No.	高浜2-熱時効- 7 rev2	事象：2相ステンレス鋼の熱時効
質 問	<p>(別冊-共通)</p> <p>高経年化対策上着目すべき事象としている機器（1次冷却材管及び1次冷却材ポンプのケーシング）について、き裂進展力（Japp）を含めた評価部位の選定の考え方（例えば評価部位以外でき裂進展力が最大となる評価点がないこと、評価部位がき裂進展力が最大となる評価点であること等）を提示すること。（通常運転時及び重大事故等時とも提示すること。）</p>	
回 答	<p>熱時効について高経年化対策上着目すべき事象としている機器・部位に対しては、フェライト量、応力条件から代表評価部位を決定してき裂進展力とき裂進展抵抗の比較を行っている。</p> <p>このうち、き裂進展抵抗はH3Tモデルによってフェライト量で決定される値であることから、フェライト量で代表部位を決定している。一方き裂進展力については応力の他、き裂寸法・形状、材料物性等が関係するものであるが、き裂形状は、初期欠陥を想定した上で60年のき裂成長を考慮し更に貫通き裂を考慮するなど十分保守性を持たせた想定を行った上で応力の観点で代表部位を決定している。</p> <p>なお、現状保全では定期的な点検によって健全性の確認を実施しており、点検対象箇所有意な欠陥などが無いことを確認している。</p> <p>また、き裂安定性評価対象となった1次冷却材管に対して、直管、エルボに対して多数の部位の応力評価を実施し、フェライト量最大、応力最大部位の他に、フェライト量、応力がともに高く、き裂安定性評価が厳しくなる可能性のある部位、エルボで応力が高く、直管よりき裂進展力が厳しくなる可能性のある部位に対して、き裂進展抵抗とき裂進展力の比較によるき裂安定性評価を行っている。（添付1）</p> <p>このように1次冷却材管の多様な配管要素の応力が高い部位に対して保守的な想定によるき裂進展力を算出しており、全評価対象箇所の評価を包絡していると考えている。</p> <p>1次冷却材ポンプケーシングについてはフェライト量、応力条件から1次冷却材管の評価に包絡されると判断している。1次冷却材ポンプケーシングは、配管との溶接部にき裂の発生が想定されるが、当該部位は1次冷却材管の一部と考えることができるため、応力を比較した上でき裂進展力が1次冷却材管の評価で代表できると考えている。</p> <p>なお、重大事故等時においては通常運転時と比較して温度、圧力が上昇するため応力が増加するが、1次冷却材管については重大事故等時においても応力最大部位は同じであることを確認して、当該部位の重大事故等時のき裂安定性評価を実施していることから、重大事故等時の健全性も確認できている。</p> <p>1次冷却材ポンプケーシングについては、重大事故等時の条件でも1次

配管内面からの腐食（流れ加速型腐食）評価対象ラインの抽出フロー

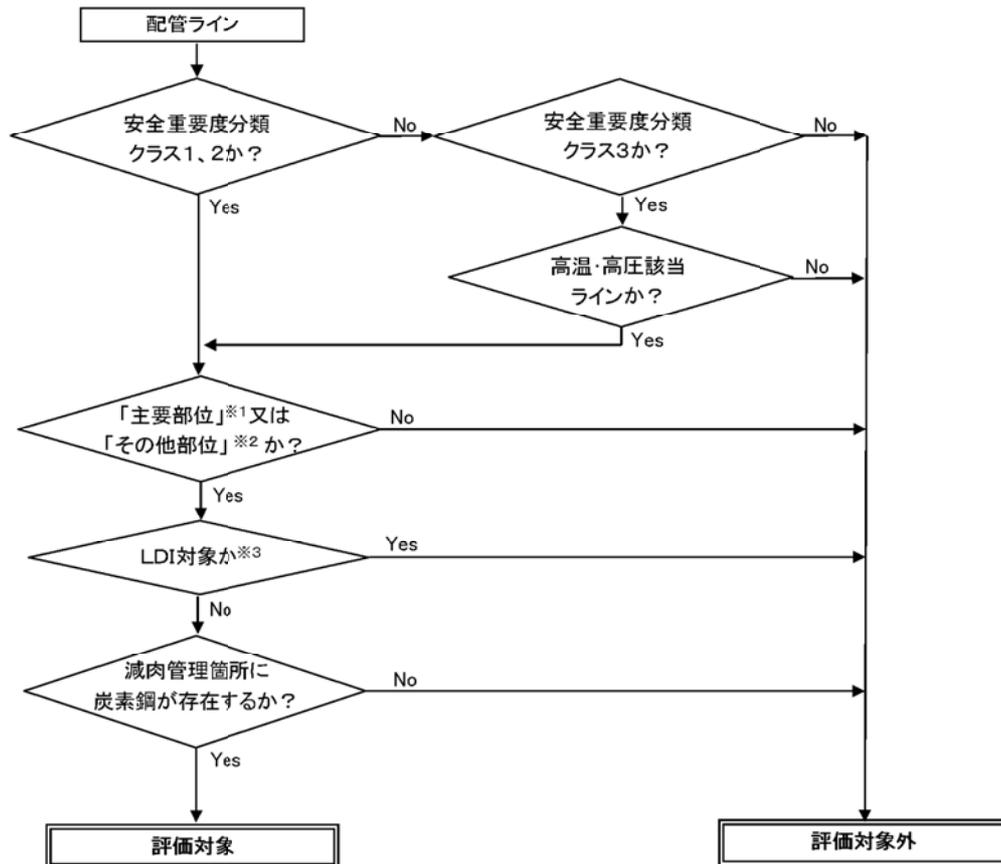
No.	高浜2-耐震-7 Rev.2	分類：共通
質 問	<p>母管の内面からの腐食（流れ加速型腐食）に対する以下を含む評価の具体的内容を提示すること。</p> <ul style="list-style-type: none"> ・評価仕様 ・解析モデル ・入力（荷重）条件 ・評価対象とした系統ごとのライン数、ラインの抽出根拠及び減肉の種別（配管減肉管理に関する技術規格（日本機械学会）との対応に係る説明を含む。） ・評価対象としたラインに係る耐震重要度区分ごとの範囲、及び評価対象部位（解析モデル図に図示） ・評価結果 	
回 答	<p>1. 評価対象ラインの抽出について 高浜2号のPLM評価における「母管の内面からの腐食（流れ加速型腐食）」に対する耐震安全性評価は、発電用原子力設備規格加圧水型原子力発電所配管減肉管理に関する技術規格（以下「技術規格」という。）等を踏まえて策定した当社の管理指針「2次系配管肉厚の管理指針」に規定する検査対象系統を基に、評価対象ラインを選定し、耐震安全性評価を行っている。選定フローを添付-1に示す。</p> <p>2. 評価対象ライン数 その結果、評価対象として抽出され評価を行ったライン数は、系統分類毎にそれぞれ以下のとおり。 主蒸気系統配管：7ライン 主給水系統配管：14ライン 低温再熱蒸気系統配管：1ライン 第3抽気系統配管：1ライン 第4抽気系統配管：3ライン 補助蒸気系統配管：2ライン グランド蒸気系統配管：1ライン 復水系統配管：9ライン ドレン系統配管：22ライン 蒸気発生器ブローダウン系統配管：3ライン</p> <p>3. 評価結果 各評価仕様〔各評価用地震、想定減肉（必要最小肉厚or実測データ）、解析手法（梁モデル解析orFEM解析）〕と共に、各ラインの評価結果を添付-2に示す。</p> <p>4. 評価モデル 評価対象ラインのうち、PLM評価書に厳しいラインとして代表で記載した応力比の、対象箇所を含む解析モデル図を添付-3に示す。 また、主蒸気系統配管、主給水配管のCクラスのうち、応力比の厳しい箇所を含むラインの解析モデル図を添付-4に示します。</p>

※1：当社社内指針「2次系配管肉厚の管理指針」において、減肉が発生する可能性があるとし点検対象として選定している部位（「発電用原子力設備規格加圧水型原子力発電所配管減肉管理に関する技術規格」の流れ加速型腐食（FAC）による試験対象系統、液滴衝撃エロージョン（LDI）による試験対象系統の試験対象箇所にあたる部位

※2：当社社内指針「2次系配管肉厚の管理指針」において、2次系冷却水が常時流れる系統のうち主要部位に該当しない偏流発生部位

※3：液滴衝撃エロージョン（LDI）については、減肉が発生したとしても局所的であり、応答特性・強度に影響がないことから対象外とし、流れ加速型腐食（FAC）のみを耐震評価対象としているもの

図1 解析モデル

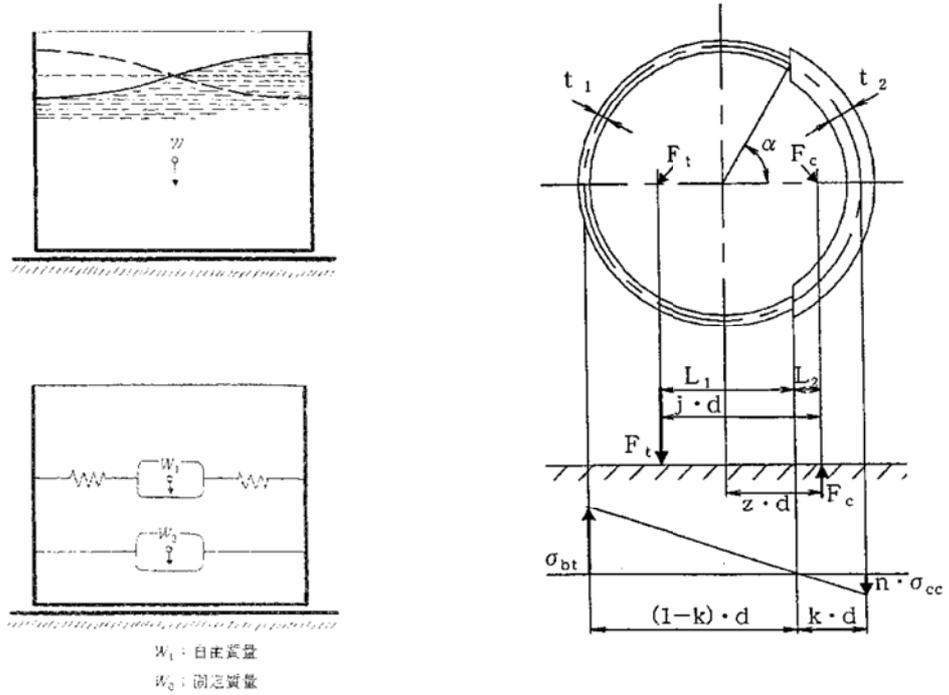
No.	高浜2-耐震-11 Rev.1	事象：耐震
質 問	<p>(別冊-16耐震-3.14機械設備-3.14.70頁) 表3.14.8-1の燃料取替用水タンクの機器基礎ボルトの腐食に対する評価の具体的内容(評価仕様、解析モデル、入力(荷重)条件、評価結果を含む)を提示すること。</p>	
回 答	<p>燃料取替用水タンクの機器基礎ボルトの腐食に対する評価の具体的内容について添付に示す。</p> <p>(1) 燃料取替用水タンク : 添付-1</p>

JEAG4601-1987の平底たて置円筒形容器の1質点計応答解析結果にハウスナー理論で求めたスロッシング荷重を加算して評価を行っています。
